천안함 종합 보고서

더 이상 '버블제트'는 없다

한국기자협회, 한국PD연합회, 전국언론노동조합
천안함 조사결과 언론보도 검증위원회

6. 어뢰격침설 대전제 검증

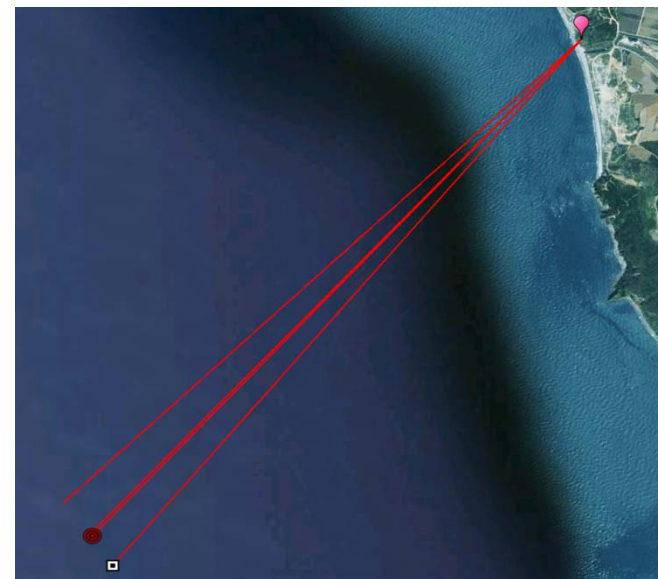
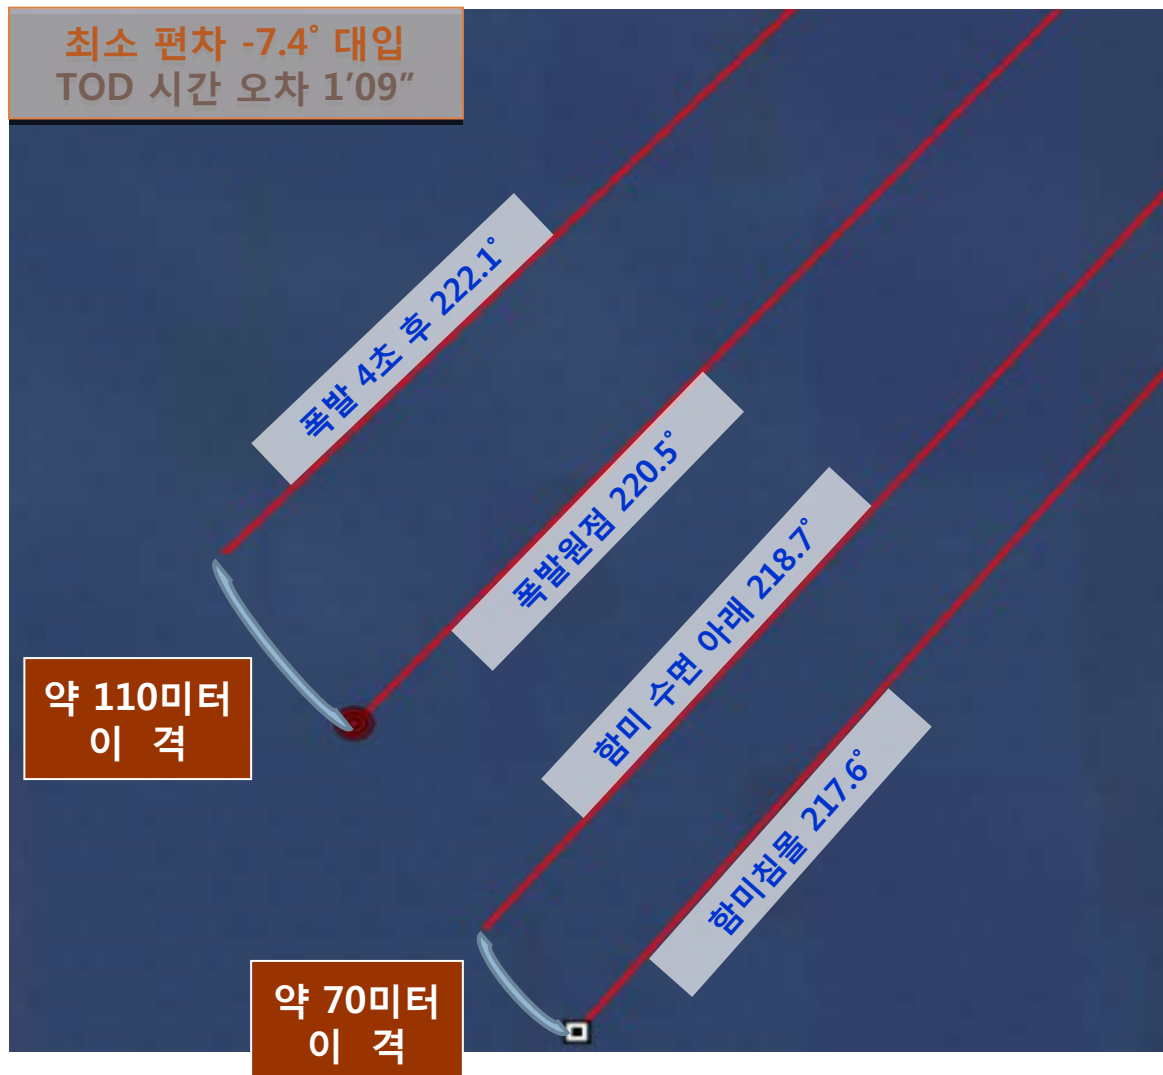
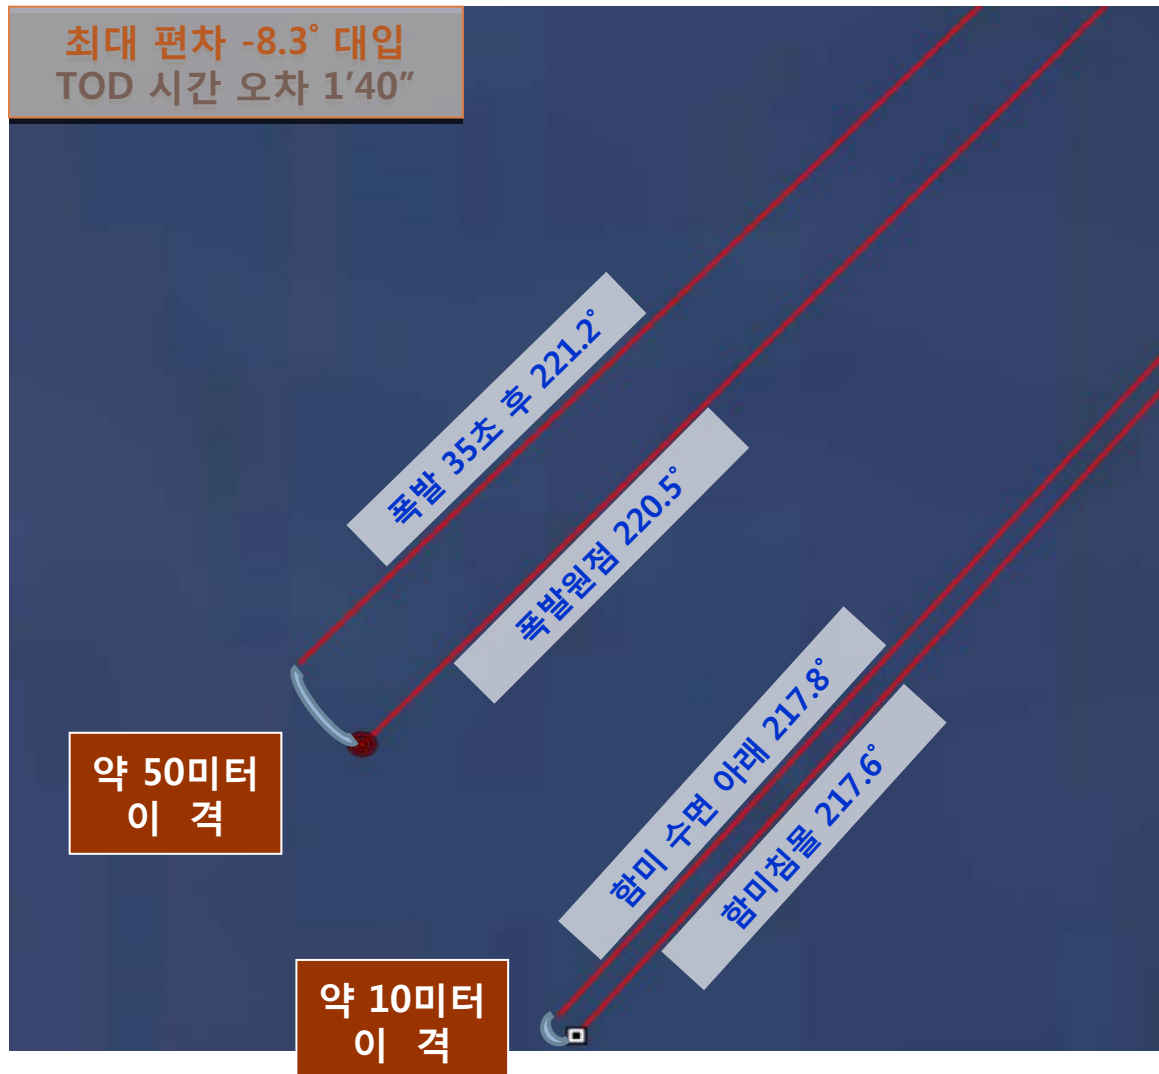
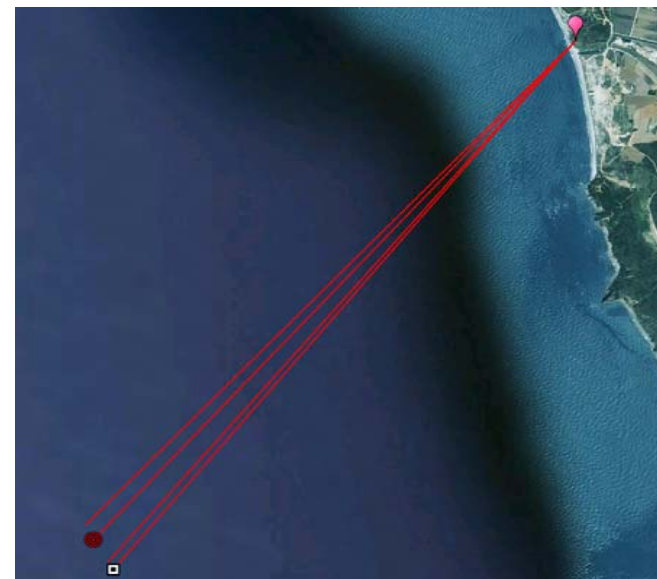
* 폭발원점의 모순을 해소할 정도의 큰 편차를 대입하면
함미침몰해점에서 치명적 모순(조류 거슬러 침몰) 발생

적정 편차 -7.7° 대입

폭발 ?초 후 221.8°

폭발원점 220.5°

함미 수면 아래 218.4°

함미침몰 217.6°

약 90미터
이 격

약 50미터
이 격

어떤 편차를 대입해도 대전제1. 불성립

1. 폭발원점이 폭발 이후 상황보다 남동쪽에 위치하는 모순 발생
2. 오차를 고려하더라도 결론에 영향을 주는 오차는 마이너스 오차 뿐임
(플러스 오차는 대전제1.의 불성립을 더욱 강화함)
3. 마이너스 오차의 경우, 대전제1.을 만족시키기 위한 정도의 오차를 대입하면 대전제2.가 성립하지 않게 되므로 오차 범위는 제한적임
('폭발원점-폭발직후' 간격이 '함미침몰해점-함미수면아래' 간격보다 넓음)

4. 종합 판단

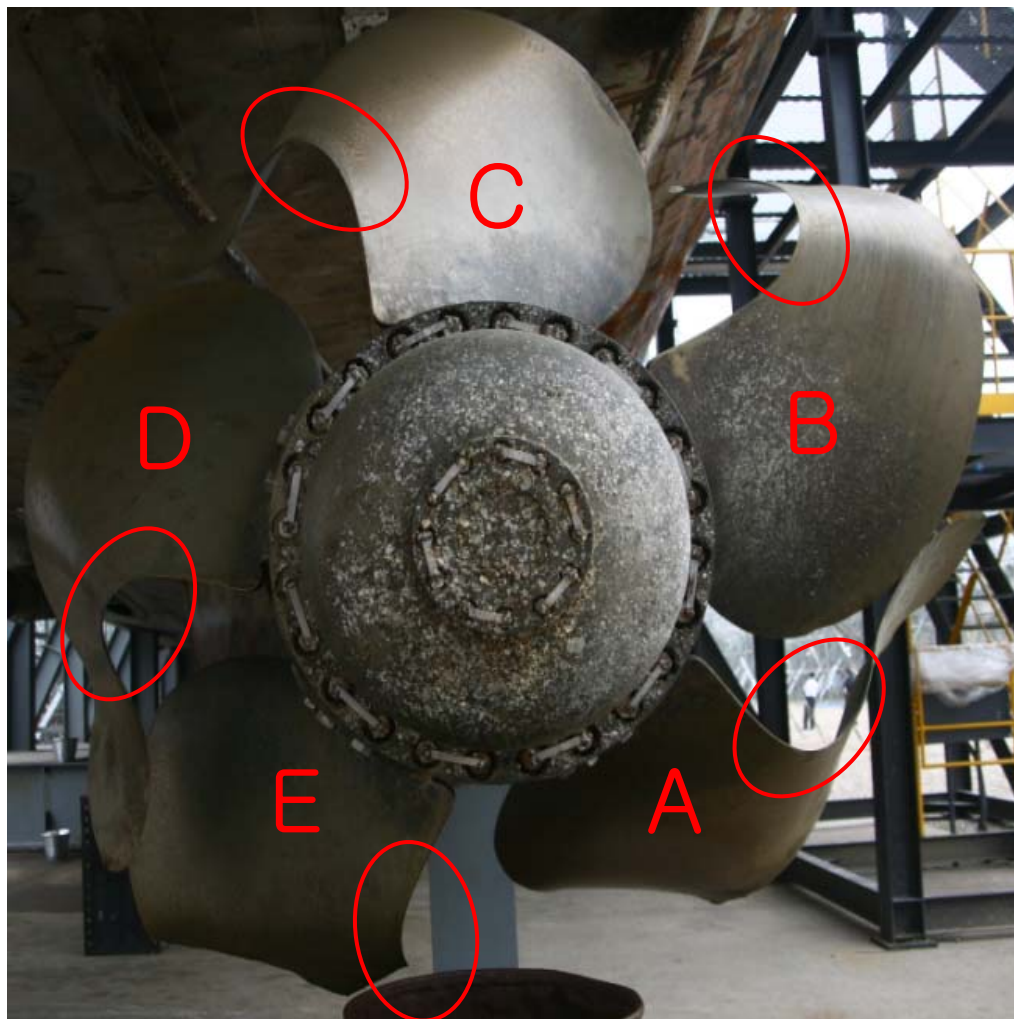
초병들이 목격한 섬광 발생 위치(초소 기준 북서쪽)는
폭발원점(초소 기준 남서쪽)과 전혀 관련 없음

섬광의 폭과 높이는 섬광 일부를 가린 두무진 돌출부의
절벽 규모를 기준으로 추정한 것으로 보이며, 그렇다면
정부도 초병들이 본 섬광이 폭발원점과 전혀 관련 없는
두무진 돌출부 쪽에서 발생한 것을 인정한 것임

*초병들이 봤다는 섬광은 버블제트 물기둥일 수 없으며
정부가 초병 진술을 왜곡, 조작 했다는 의혹이 짙음*

1. 스크루 손상과 원인

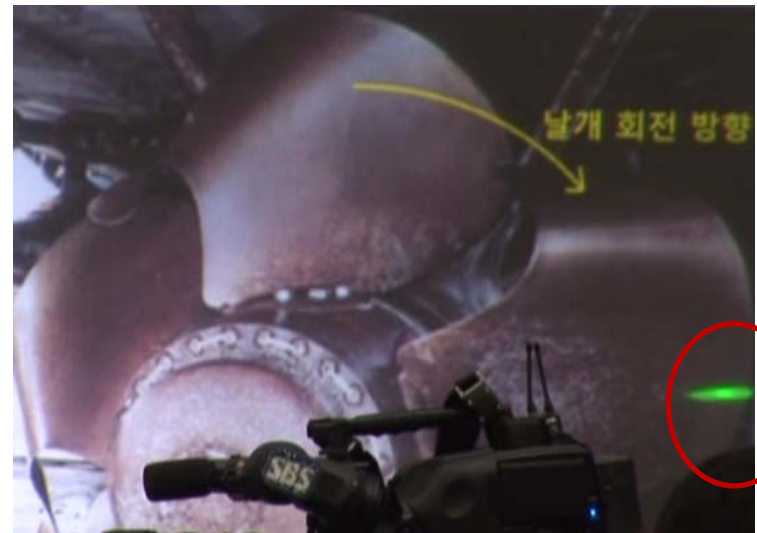
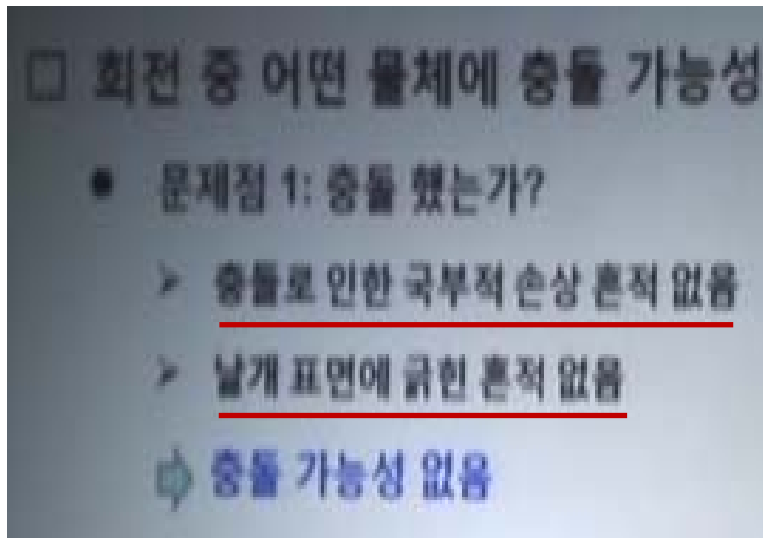
균일하게 날개 중앙에서
균일한 각도로 휘어짐

회전 중 일어난 변형

관성력 작용 방향과
반대 방향으로 휘어짐

관성력 외 요인 작용

날개 끝부분은 중앙부와 다른 방향으로 균일하게 휨

회전 중 일어난 변형이며 중앙부와 다른 요인 작용

날개 중앙부 휘어진 뒤
피치각 변환하면
날개 끝부분이
인접 날개 중앙부와 마찰

이때 날개 끝부분 휘어지며
마찰로 인한 손상 발생 가능

**날개 끝 손상은
인접 날개 간 발발 작용
(추정)**

관성력으로는 설명 불가능한 손상
구체적 손상 요인 판단 유보

3. 스크루 손상에 대한 정부 판단 평가

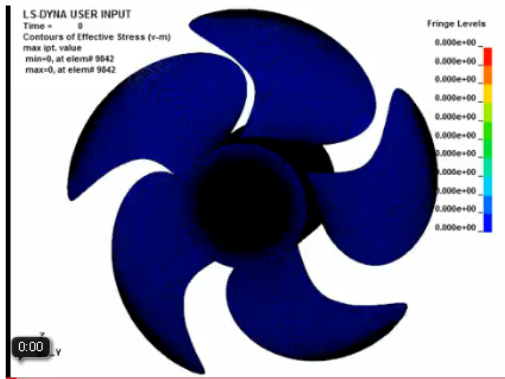
스크루 손상 은폐

- 국부적 손상(파손) 없다 ? ➡ 심각한 국부적 파손 뚜렷
- 표면에 굽힌 자국 없다 ? ➡ 표면 곳곳 굽힌 자국 뚜렷
- 날개 앞쪽에 손상 없다 ? ➡ 손상 대부분 날개 앞쪽

관성력 입증 실패

- 근본적으로 관성력은 두 방향(S자 형태)으로 흰 현상 설명 불가
- 1차 시뮬레이션 상의 날개 변형 방향이 실제와 반대, 변형 정도 미약
- 2차 시뮬레이션 상의 날개 회전 방향이 실제와 반대 (후술)

4. 스크루 시뮬레이션(2차) 동영상의 오류

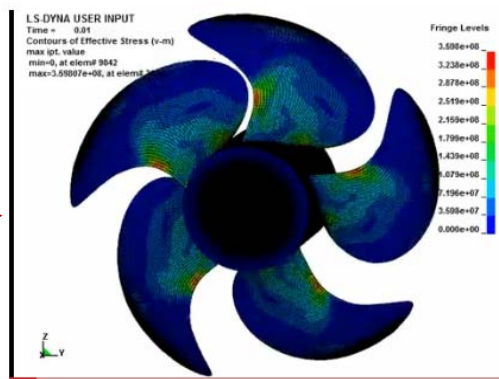
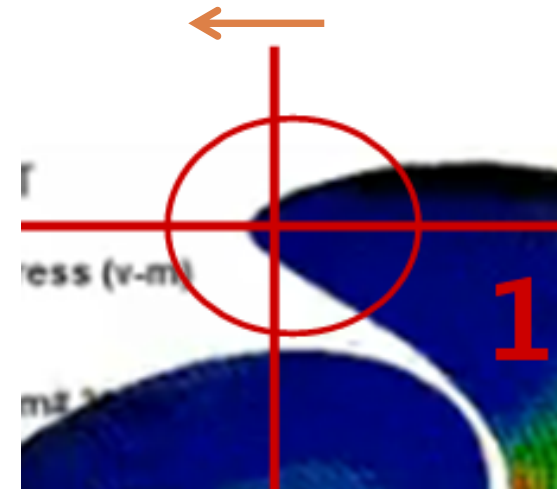
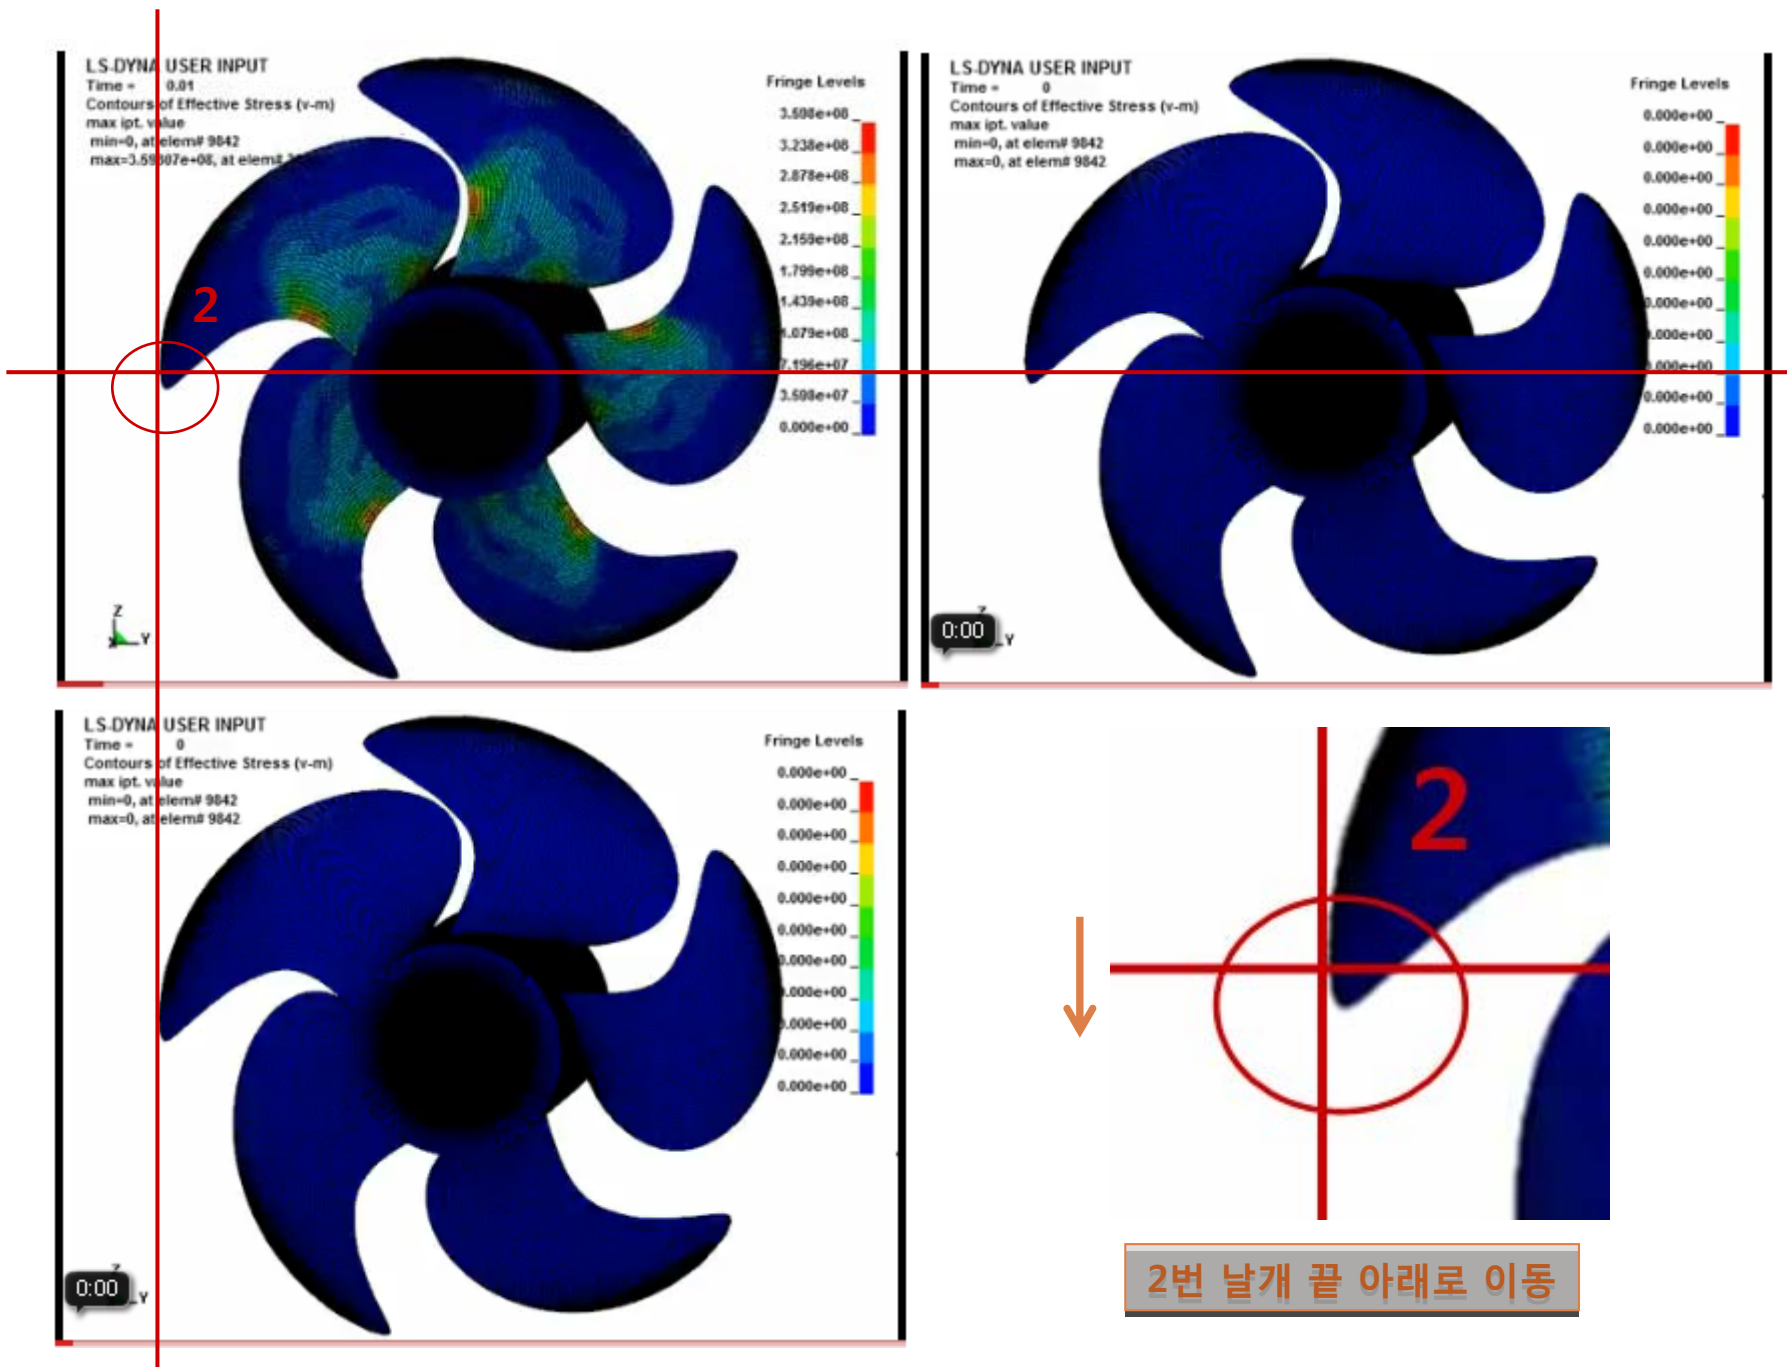
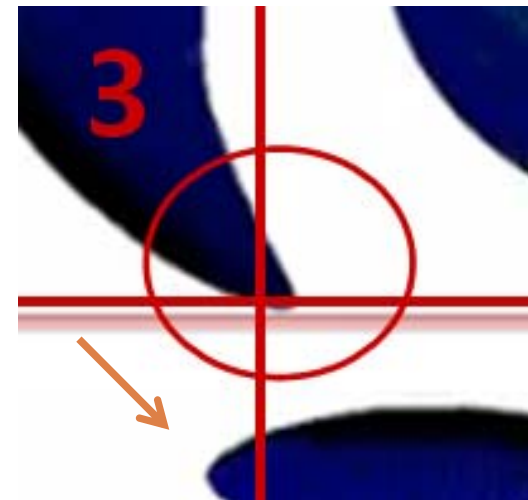
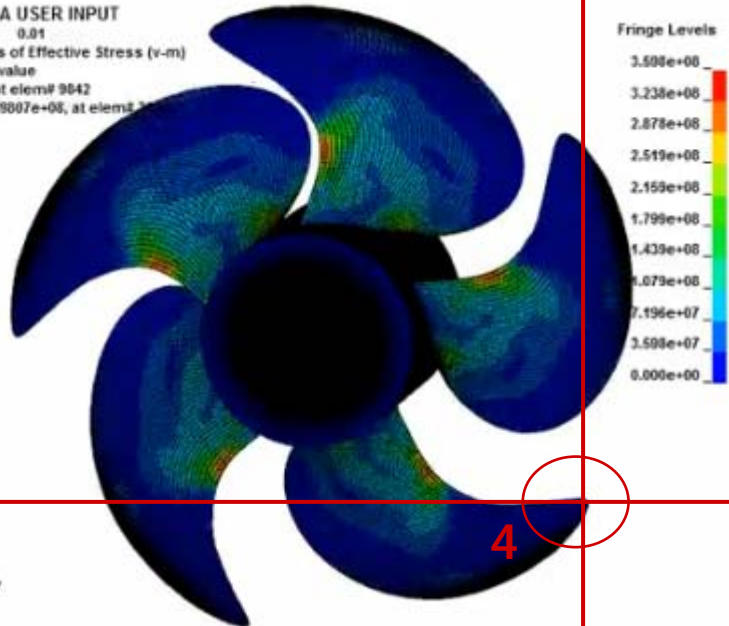
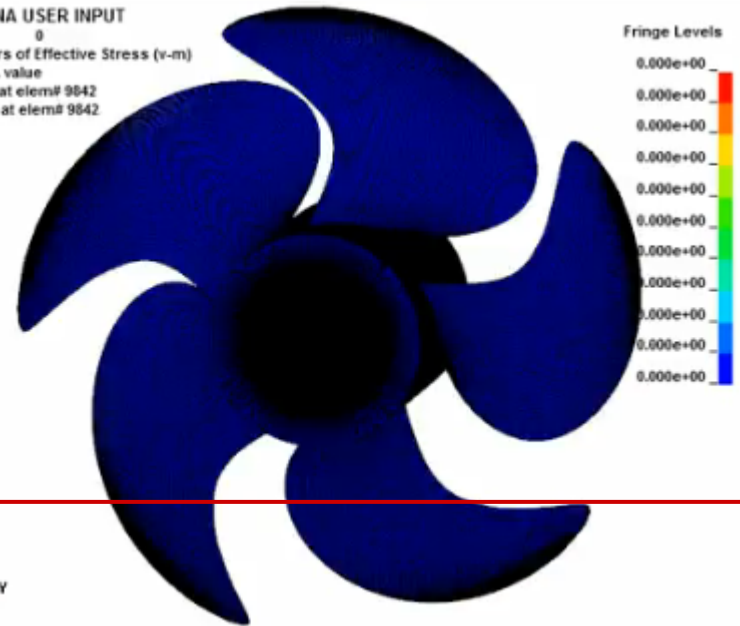
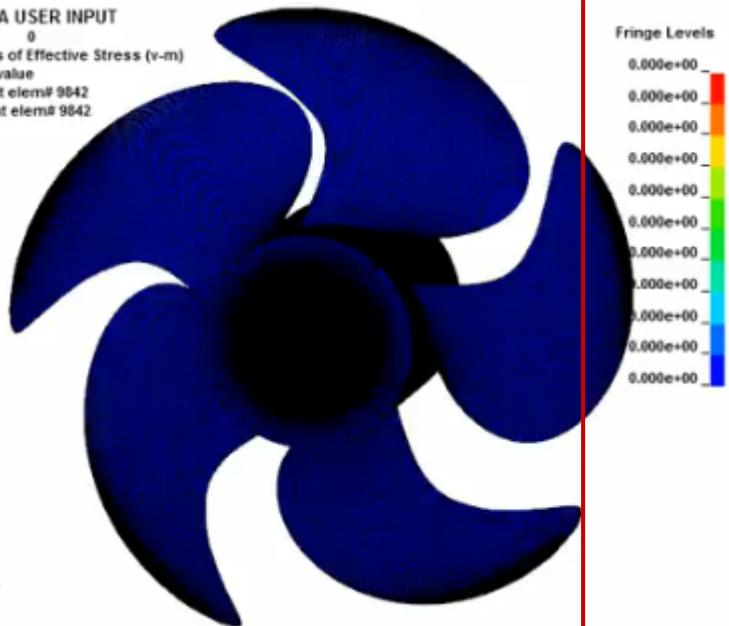
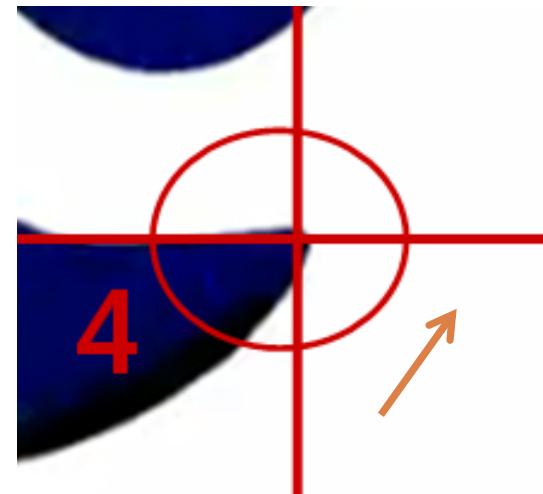
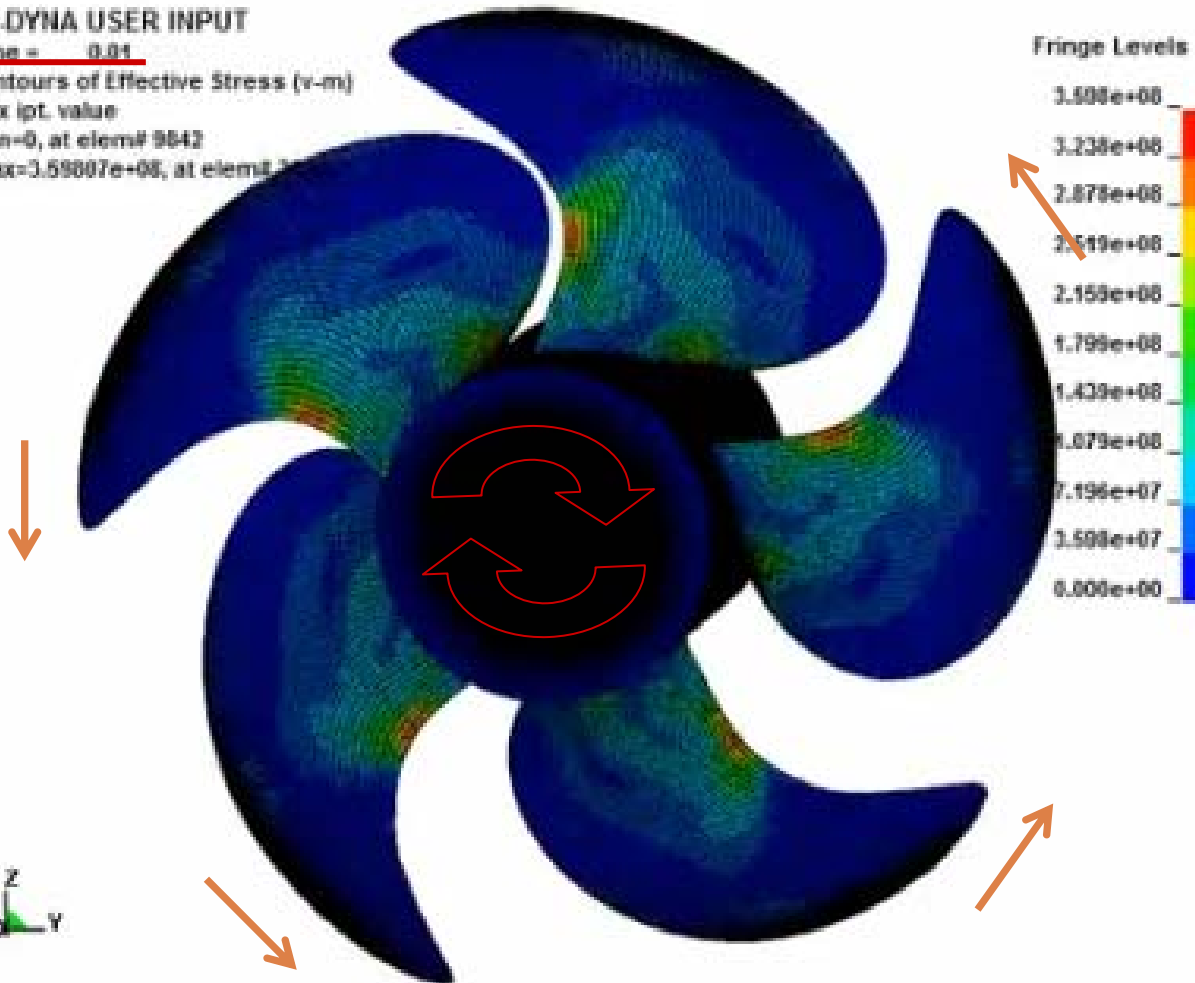
축을 화면 정면(함미 방향)으로 100mm 밀어내면서
스크루가 0.01초 만에 급정지 한 뒤 날개 변형 시작

그러나 이는 스크루를 역회전시켜 얻은 결과임

시뮬레이션 동영상 캡처 화면으로 회전 방향 검증

시뮬레이션 상의 회전 방향과 실제 회전 방향

실제 회전 방향

시뮬레이션
회전 방향
